Em 25 de janeiro de 2019 ocorreu o rompimento da barragem de rejeito denominada B-I, de propriedade da empresa VALE, localizada na Mina Córrego do Feijão, na cidade de Brumadinho/MG. O rompimento da barragem B-I provocou o rompimento em cascata das barragens B-IV e B-IV_A. No dia 26 de janeiro uma equipe de especialistas da AECOM foi mobilizada pelo Ministério Público de Minas Gerais – MPMG – para atuar como auditor técnico e ambiental independente.

O escopo de auditoria tem por objetivo acompanhar a execução das atividades desenvolvidas pela VALE e a eficácia no que diz respeito aos dados gerados pelos monitoramentos, bem como à disponibilização de água em condições adequadas para o consumo humano e outros usos previstos.

Foto 6 – Recomendação AECOM para a configuração do monitoramento no rio Paraopeba.

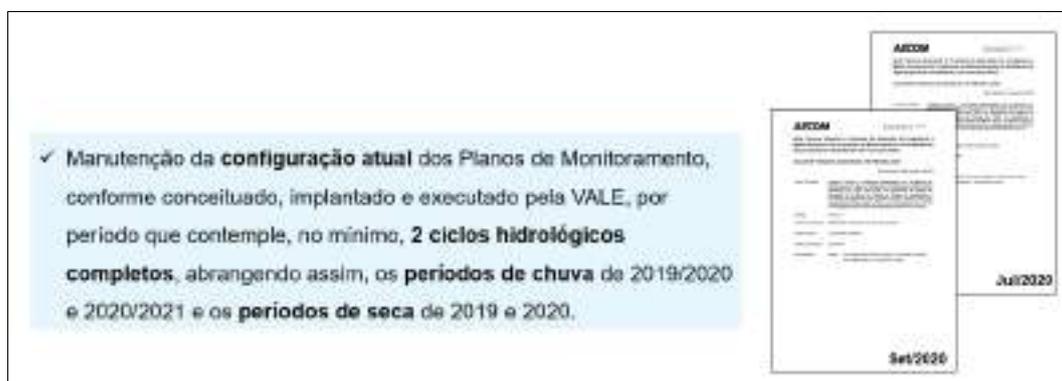
Além das alterações advindas das restrições causadas pela COVID-19, a VALE protocolou em 23/06/2020 o estudo denominado “Informe Técnico – Avaliação da Alteração da Frequência e Malha Amostral”, em que foi proposta a exclusão de 9 dos 65 pontos de monitoramento do PME, bem como alteração da frequência de coleta, variando entre semanal, quinzenal, mensal e trimestral. Em resposta à proposta apresentada pela VALE, a AECOM apresentou ao Ministério Público de Minas Gerais (MPMG) 2 Notas Técnicas, nº 60622935-ACM-DM-ZZ-TN-PM-0001-2020, emitida em julho de 2020, e nº 60622935-ACMTN-PM-0002-2020, emitida em setembro de 2020, contendo as considerações e recomendações técnicas em relação ao conteúdo técnico que embasou a proposta da VALE. A despeito das recomendações técnicas apresentadas para o relatório, a AECOM recomendou à VALE a manutenção da configuração original dos Planos de Monitoramento (frequência diária) por, no mínimo, 2 ciclos hidrológicos completos (Foto 6), e só então, rediscutir as alterações de frequência e malha amostral.

Foto 11 – Pontos de atenção observados na amostragem de água superficial e sedimento.

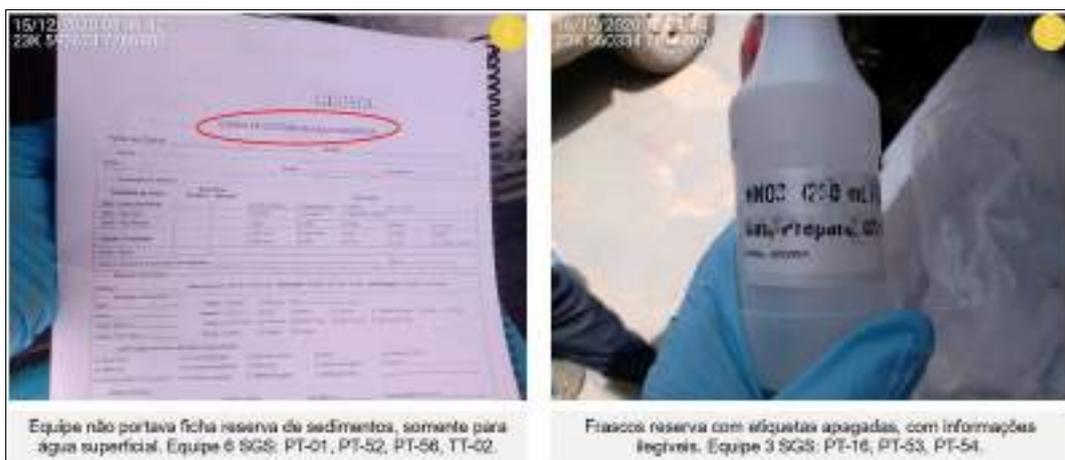
- Equipe não realizou a verificação dos equipamentos em campo;
- Quantidade de gelo foi insuficiente para cobrir todas as amostras na caixa;
- Adequação de procedimentos e materiais, segundo o Plano de amostragem. Avaliação em conjunto com o laboratório SGS Geosol da necessidade de revisão do Plano de Amostragem e/ou adequação dos procedimentos segundo o que dita o atual documento.

Foto 22 – Pontos de atenção observados nos laboratórios.

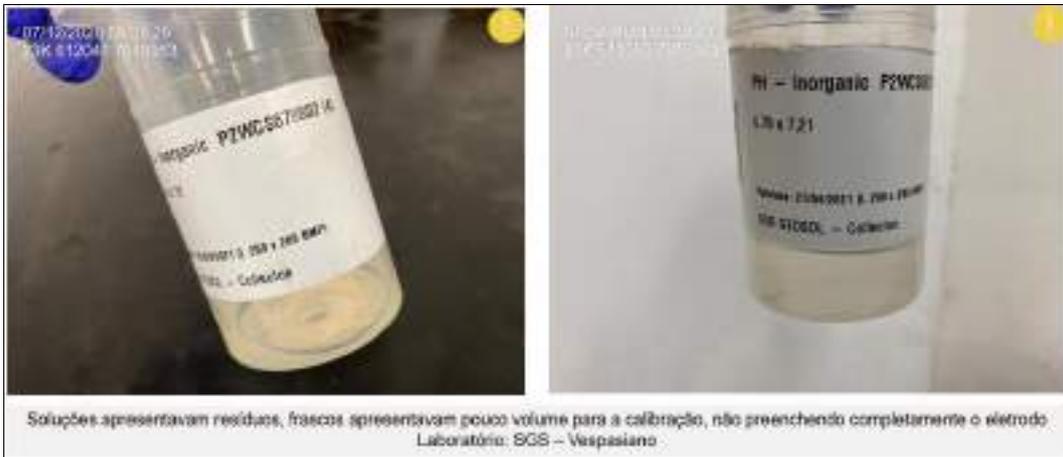
Nº Item	Ponto de Atenção
9	<p>Fitoplâncton Quantitativo² – Conferência das Amostras (1)</p> <ul style="list-style-type: none"> • SGS Geosol: 09/12/2020 <p>Frasco visualmente não apresenta o preservante lugol para a análise de fitoplâncton quantitativo.</p> <p>Frasco utilizado não é o vidro âmbar conforme descrito no Plano de Amostragem.</p>
10	<p>Frascos com duas etiquetas² – Conferência das Amostras (1)</p> <ul style="list-style-type: none"> • SGS Geosol: 09/12/2020 <p>Frasco apresenta uma etiqueta colada sobre outra, com identificações diferentes.</p>
11	<p>Frascos de preservante sem vedação² – Preparação das Frascarias de Campo (2)</p> <ul style="list-style-type: none"> • SGS Geosol: 02/12/2020 e 18/12/2020 <p>O frasco de lugol utilizado para preservação dos frascos durante a preparação de frascarias não apresentava vedação, estando aberto e sujeito a contaminação externa.</p>
12	<p>Divergência em relação ao procedimento de calibração apresentado² – Calibração dos Equipamentos de Campo (1)</p> <ul style="list-style-type: none"> • SGS Geosol: 07/12/2020 e 14/12/2020 <p>Segundo o procedimento interno de calibração do laboratório, a condutividade elétrica e o potencial redox (eH) deveriam ser calibrados e verificados em faixas de concentrações diferentes, que não foi observado durante as auditorias.</p>

Foto 49 – Pontos de atenção observados na amostragem de água potável.

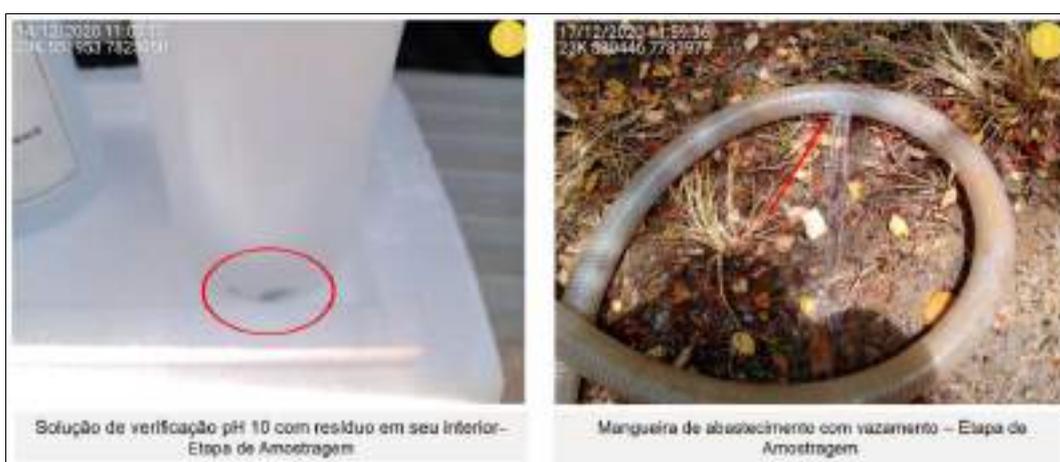
A Tabela 16, a seguir, apresenta o detalhamento dos 4 pontos de atenção indicando, entre parênteses, o total de vezes em que o requisito em questão foi registrado pelas equipes de auditoria de campo.

Figura 18 – Mapa das unidades aquíferas na subárea 4, Bloco 3.

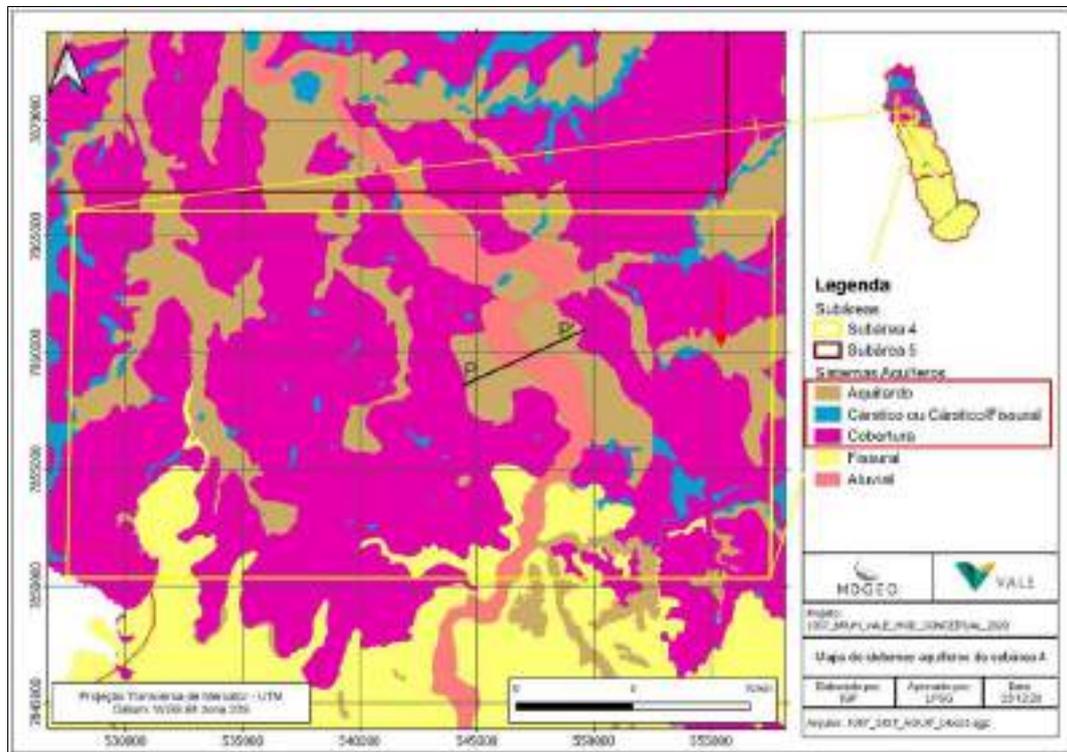
Conforme estudo apresentado pela VALE, a região que abrange os Blocos 3 e 4 apresenta uma mudança importante na geologia em relação aos Blocos anteriores localizados a montante, marcada pela presença de rochas carbonáticas e metapelíticas do Grupo Bambuí, que formam sistemas aquíferos cársticos-fissurais (Figura 18 e Figura 19). Uma característica dominante para este de aquífero é existência de feições típicas na superfície, como sumidouros, dolinas e drenagens secas, ou no subsolo, como cavernas e cavidades, denominadas feições cársticas. Estas feições são intrínsecas a este tipo de aquífero e se formam devido ao processo de dissolução das rochas carbonáticas, podendo conectar à superfície e subsolo, cavernas e cavidades por meio de dutos, de forma que a água pode percolar longas distâncias em um curto período de tempo no subsolo.

Figura 24 – Localização das estações fluviométricas consideradas nos Blocos 3 e 4.

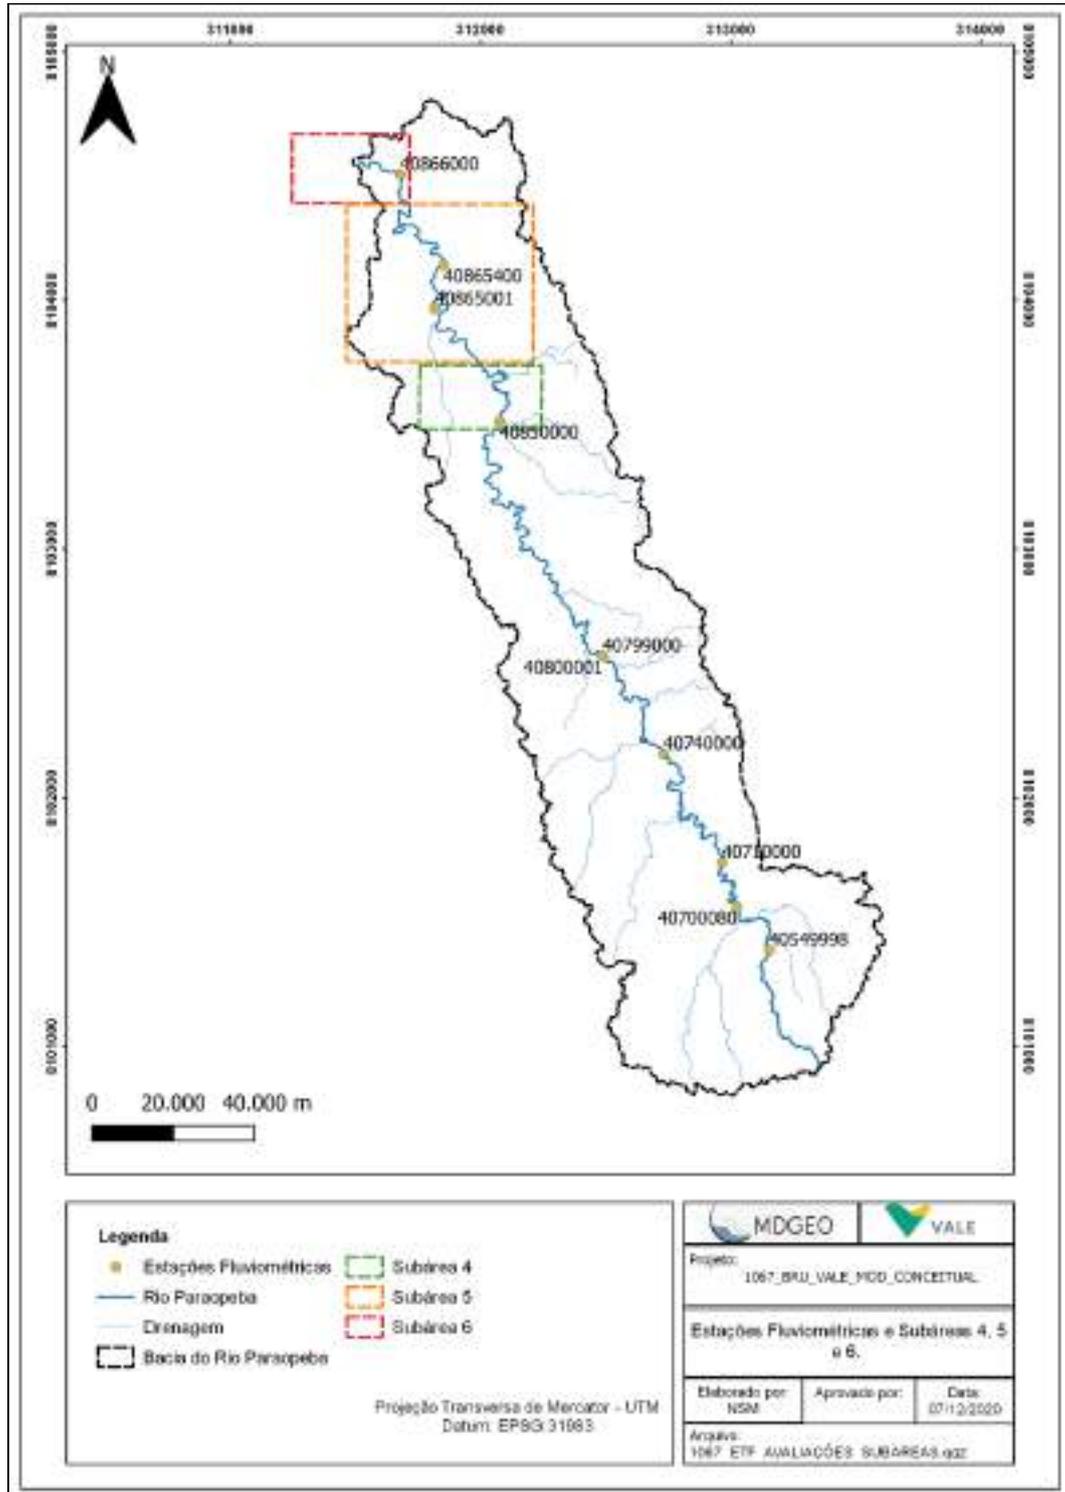
esta demora algumas horas para passar entre duas estações fluviométricas, além disso, a estação que está a jusante iria receber um aporte ainda maior de descarga dos aquíferos, pois sua área de contribuição é maior, portanto sua vazão deveria ser maior que a vazão da estação fluviométrica a montante.

Figura 25 – Variações dos escoamentos do rio entre duas estações fluviométricas distintas.

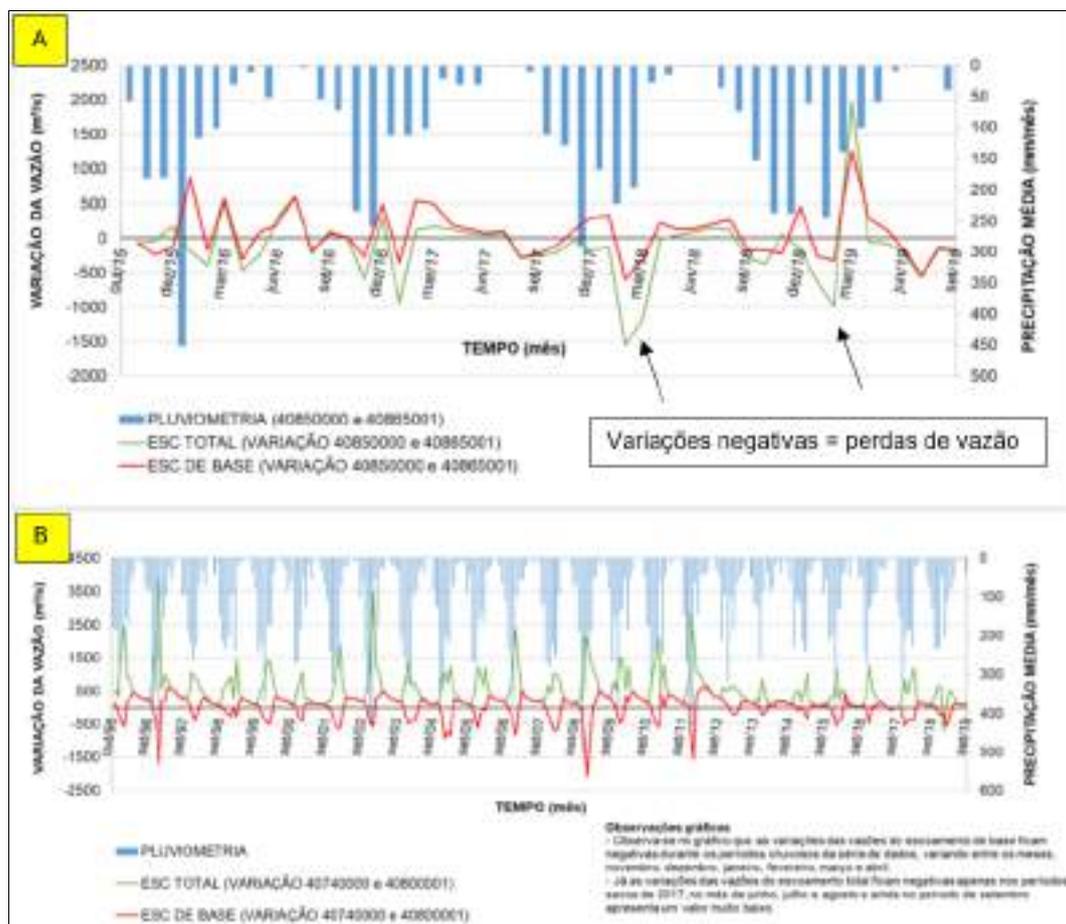
Ainda conforme as análises da auditoria é com relação ao cálculo utilizado pela VALE para separar o escoamento de base do rio Paraopeba, que se apresenta incorreto ou com inconsistências. A Figura 26 demonstra a diferença entre o método utilizado e um método tradicional mais adequado, no qual o escoamento de base do rio não se altera com a mesma proporção do escoamento superficial ou total. Esta inconsistência pode estar afetando os cálculos de perdas de vazão e, conseqüentemente, a classificação do rio em efluente ou influente.

A VALE alega que há 2 momentos críticos de inversão da condição de fluxo do rio Paraopeba de efluente para influente, que são os períodos de estiagem do ano de 2017 e 2019, contudo ressalta que o ano de 2019 não pode ser considerado, devido a um suposto barramento temporário no rio Paraopeba causado pela onda do rejeito após a ruptura da B-I. Porém, na análise da AECOM, não foram demonstrados os cálculos de perdas de vazão para a região a montante da confluência do ribeirão Ferro Carvão que pudessem confirmar ou eliminar esta hipótese.
